Avis délibéré de l’Autorité environnementale sur le technicentre ferroviaire de Saint-Étienne (42)

n°Ae : 2023-79

Avis délibéré n° 2023-79 adopté lors de la séance du 21 septembre 2023

Figure 8 : Zonage du PPRM (source : dossier)

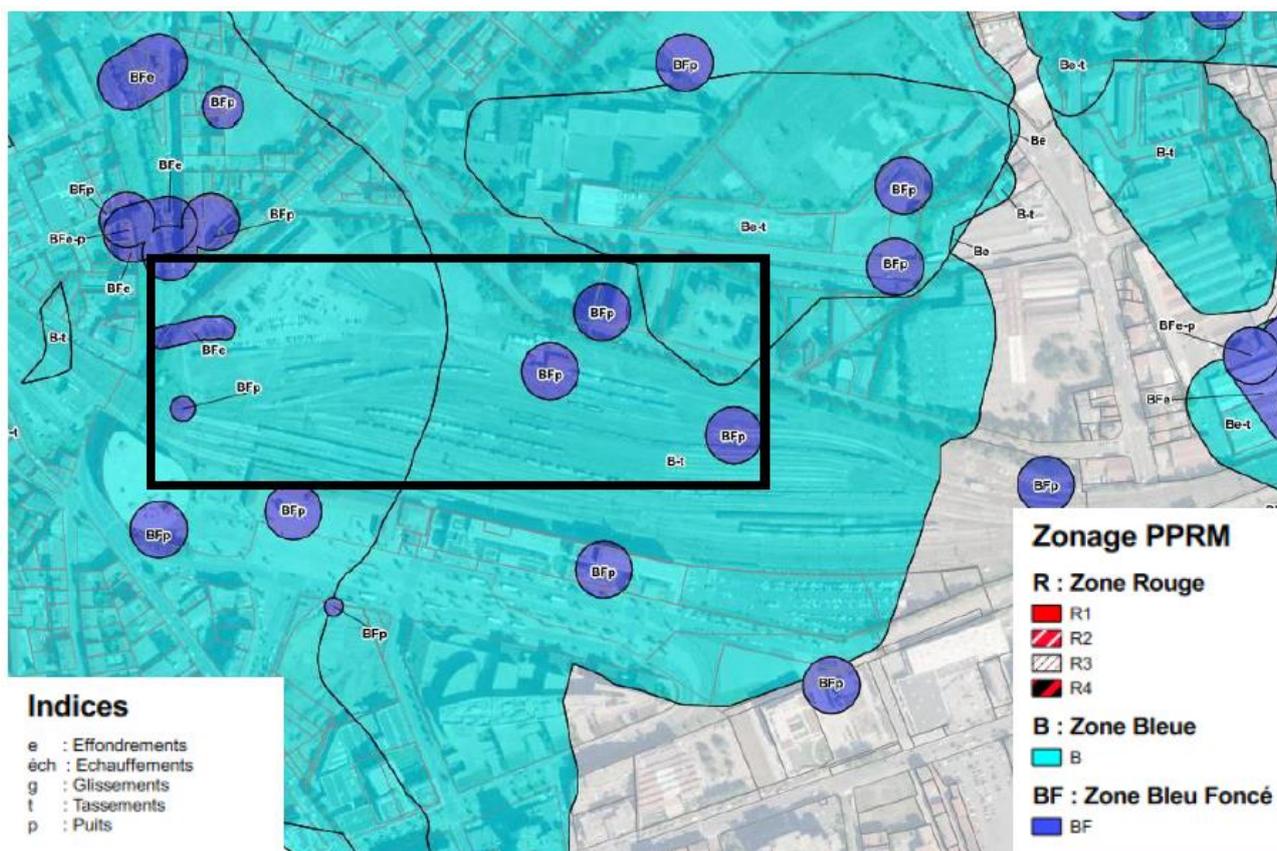
Le périmètre du site est intégralement inclus dans le zonage avec prescription du PPRM en raison d'aléas de tassement faible à l'est et à l'ouest, d'effondrements localisés à plusieurs endroits, et d'effondrement sur puits à aléas moyen. Il est donc concerné par le risque minier.

Un rapport géotechnique a été réalisé et préconise la mise en œuvre de mesures pour répondre aux risques de tassement, échauffement, et effondrement. Néanmoins, l'Ae, dans ses précédents avis, et les services de l'État indiquent que certaines des prescriptions du PPRM relatives à la conception de la voirie, des faisceaux ferroviaires et des bassins de rétention n'étaient pas prises en compte. Or, le dossier n'apporte aucune information sur le renforcement de la prise en compte de ces éléments.

L'Ae recommande que les prescriptions du PPRM soient respectées de façon précise.

Figure 10 : Bruit particulier de l'ICPE en période diurne (7h-22h)

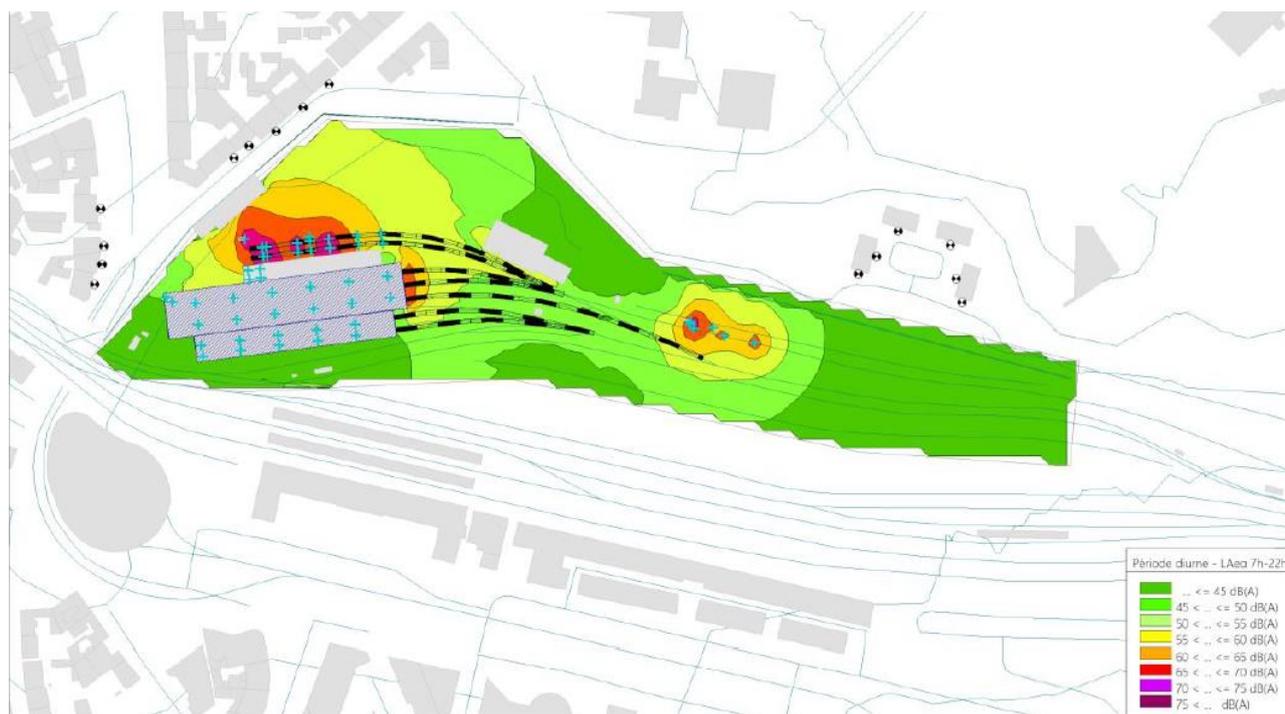
L'ambiance sonore initiale est qualifiée de modérée. L'étude acoustique révèle que le seuil règlementaire de 70 dB (A) de jour pour une ICPE est atteint aux limites d'emprise du site industriel (et à proximité des riverains de la rue Louis Soulié) et fleurte également avec les seuils de 65 dB (A) pour le bruit ferroviaire²⁵. Pourtant, aucune mesure d'évitement, de réduction et de compensation n'est prévue, l'enjeu relatif à l'ambiance acoustique étant jugé modéré dans le dossier.

Comme indiqué plus haut, en outre, cette analyse n'étant conduite que pour le technicentre, elle méconnaît les évolutions pourtant déjà programmées pour la Zac. Cette analyse doit être conduite à l'échelle de la Zac dans son ensemble²⁶.

L'Ae recommande de s'assurer que les riverains, actuels et futurs, notamment ceux qui résideront dans les opérations programmées de la Zac Châteaureux, seront exposés à des niveaux de nuisances sonores et de pollutions lumineuses émanant du technicentre acceptables, notamment au regard de la réglementation applicable en matière de bruit, et de prévoir des mesures pour éviter et réduire ces impacts.
